Projet de la fosse Whale Tail de Mines Agnico Eagle Limitée

Audience technique, Baker Lake
Les 26 et 27 septembre 2017

Commentaires d'examen visant 2AM-WTP----

Préoccupation quant à la qualité de l'eau 1 : Suintement de l'installation de stockage des stériles après la fermeture **(Commentaire final d'AANC n° 1)**

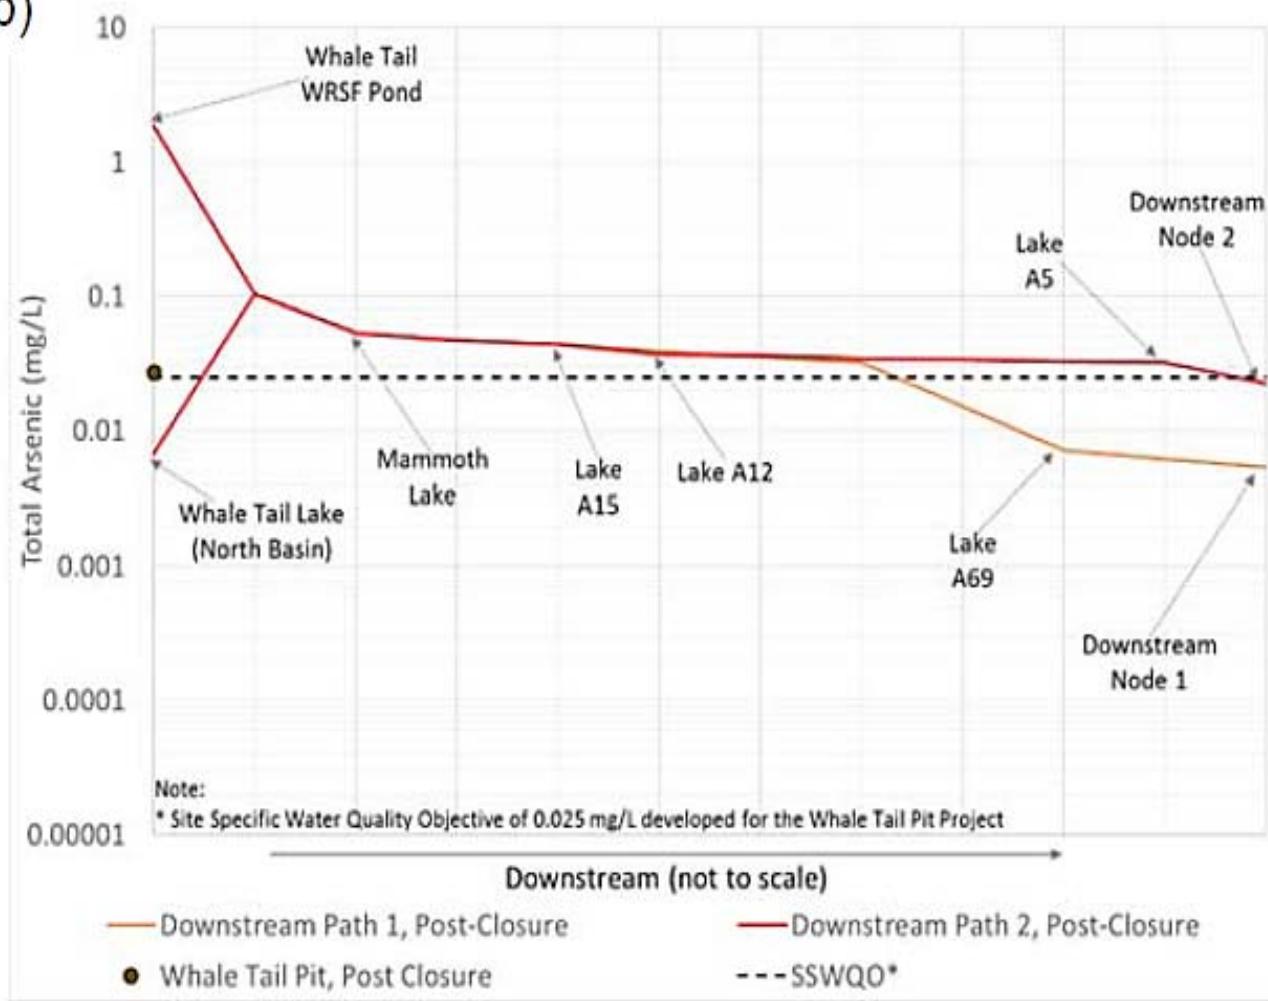
- Les stériles encapsulés dans l'installation de stockage des stériles (ISS) suinteront dans la zone active de gel et de dégel, et ce suintement pourrait avoir des répercussions sur les plans d'eau avoisinants.

- Mines Agnico Eagle (MAE) a basé la modélisation de ce suintement en supposant que le matériel utilisé pour le recouvrement de l'ISS ne permettrait pas la lixiviation de l'arsenic.

- AANC a demandé que MAE modélise la qualité de l'eau de suintement reçue par les plans d'eau avec l'inclusion de 2 % ou 5 % de matériel de recouvrement de l'ISS favorisant la lixiviation de l'arsenic, et ce, afin d'examiner les répercussions liées à l'isolement imparfait du matériel de recouvrement.

- La modélisation indique le dépassement périodique des objectifs en matière de qualité de l'eau pour ce qui est de l'arsenic si une faible quantité de matériaux favorisant la lixiviation de l'arsenic est incluse dans le recouvrement de l'ISS.
